Gemeinde Sande

**Bebauungsplan Nr. 49
1. Änderung
Freiflächenphotovoltaik nördlich des Ems-Jade-Kanals**

aus der öffentlichen Auslegung und der Beteiligung der
Behörden und sonstigen Träger öffentlicher Belange
gemäß § 3 Abs. 2 und § 4 Abs. 2 BauGB

Stand: 07.05.2024

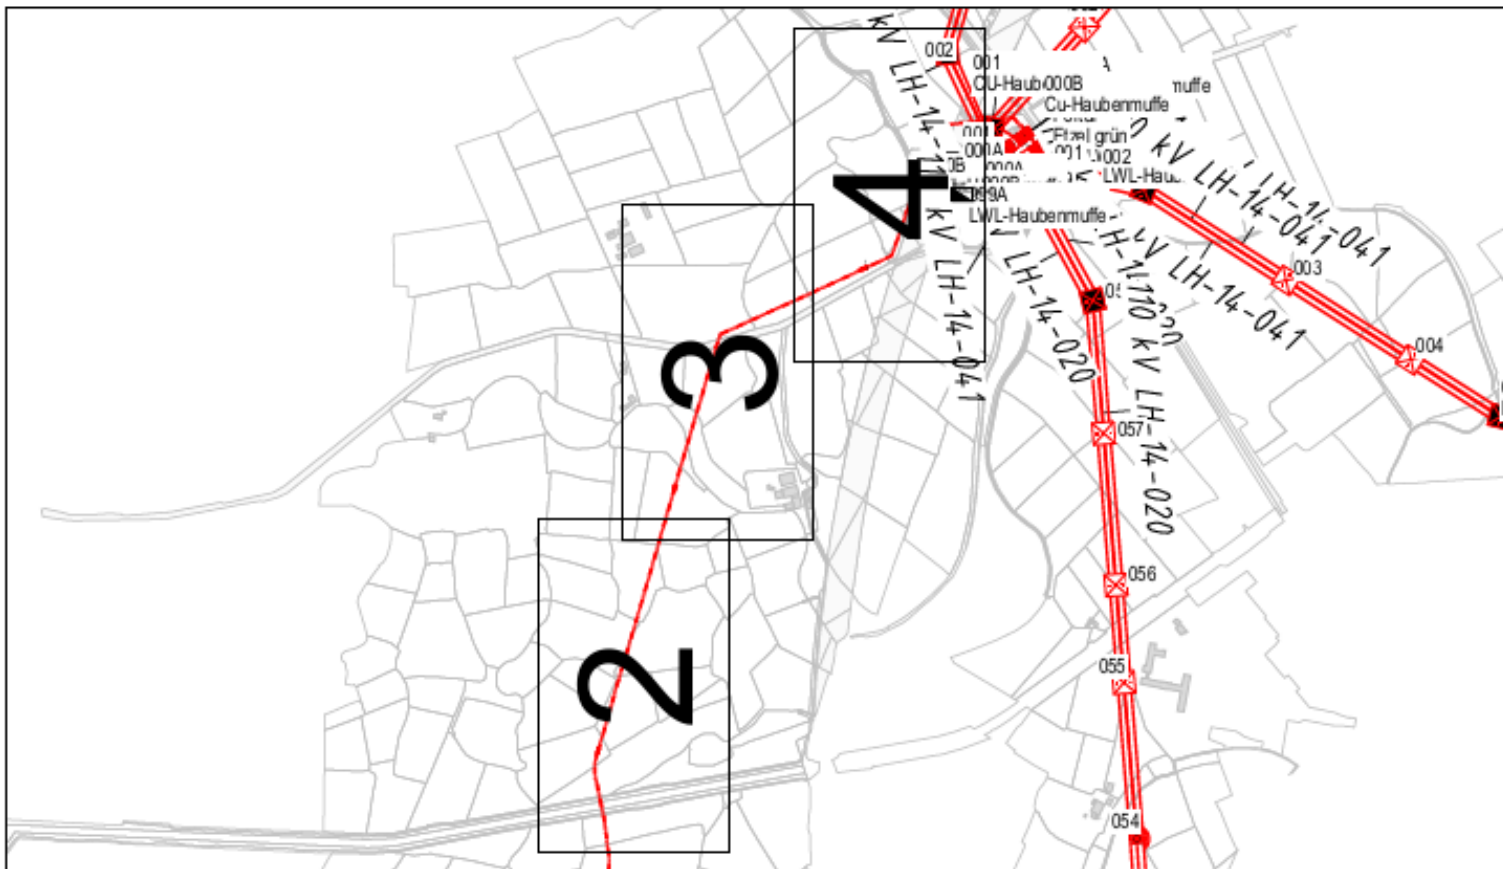
Hinweise, Anregungen, Bedenken	Inhaltliche Einschätzung und Vorschläge zur Berücksichtigung
<p>Hierfür ist ein Gutachten auf Kosten des Verursachers zu erstellen das nachweisen muss, dass gegenseitige Beeinträchtigungen ausgeschlossen sind.</p> <p>Leitungskreuzungen sind 1,00 m unter betroffenen Fernmeldeleitungen vorzunehmen.</p> <p>Bauarbeiten im Bereich von Leitungskreuzungen sind nur im Beisein eines fachverantwortlichen Mitarbeiters der Avacon Netz GmbH durchzuführen.</p> <p>Nach Abschluss der Bauarbeiten im Kreuzungsbereich mit Fernmeldeleitungen ist der Avacon Netz GmbH ein Bohrprotokoll / Lageplan der Leitungskreuzung auszuhändigen.</p> <p>Ferner dürfen innerhalb von Leitungsschutzbereichen betroffener Fernmeldeleitungen keine tiefwurzelnden Bäume und Sträucher angepflanzt werden.</p> <p>Für den Fall, dass Fernmeldeleitungen durch Ihre Maßnahme gesichert oder umgelegt werden müssen berücksichtigen Sie bitte, dass die Kosten hierfür durch den Verursacher zu tragen sind.</p> <p>Erdarbeiten innerhalb von Leitungsschutzbereichen dürfen nur in vorsichtiger Handschachtung und nur nach Einweisung durch unseren Mitarbeiter ausgeführt werden. Hierfür setzen Sie sich bitte mindestens drei Wochen vor Beginn der geplanten Maßnahme mit uns unter dem Postfach ein-satzplanung_uebertragungsnetze@avacon.de in Verbindung.</p> <p>Für die tatsächliche Lage der betroffenen Fernmeldeleitung(en) innerhalb des beigefügten Planwerkes kann keine Gewähr übernommen werden. Der Unter-nehmer hat sich</p>

5.6.

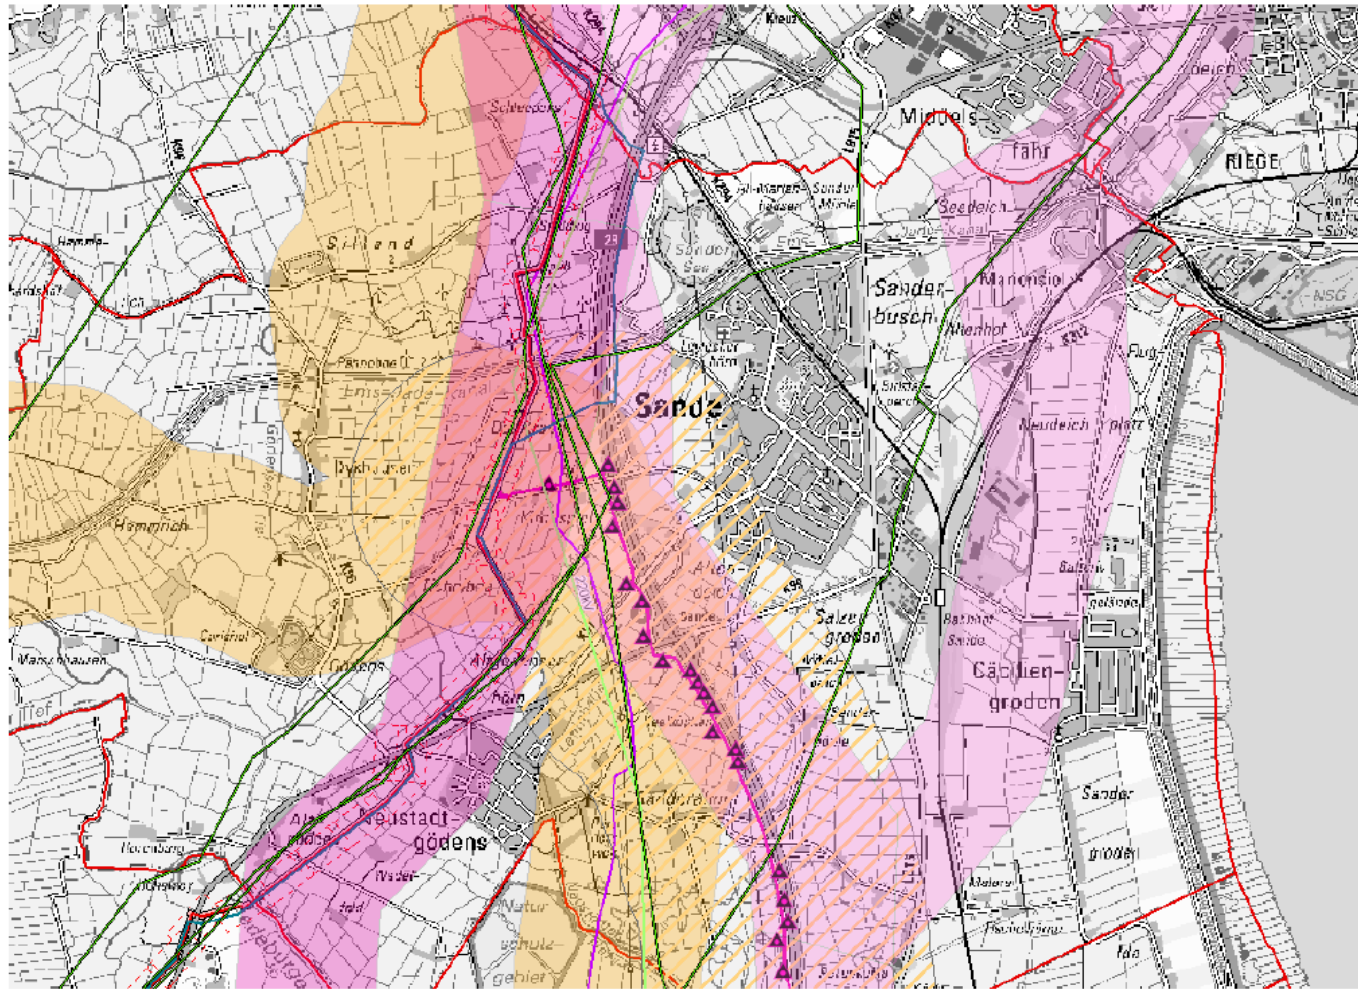
<p>5.5. Nach dem NEP 2023 bzw. 2025 und dem Wasserstoff-Kernnetz der BNetzA sind weitere Trassenvorhaben bzw. Leitungskorridore vorgesehen, die die Gemeinde Sande queren und kreuzen. Es wird empfohlen, je nach Planungsstand, die Betreiber Amprion, Tennet, Avacon, OGE, Cascade, Gasunie, Storag Etzel frühzeitig zu beteiligen.</p>	<p>Der Hinweis ist bekannt und die Leitungsbetreiber wurden beteiligt. (s. zu Nr. 1, 4, 6, 8, 10, 11, 12, 15, 16 u. 19) Die Begründung in Kap. 11.10. wird um die weiteren Trassenvorhaben ergänzt.</p>
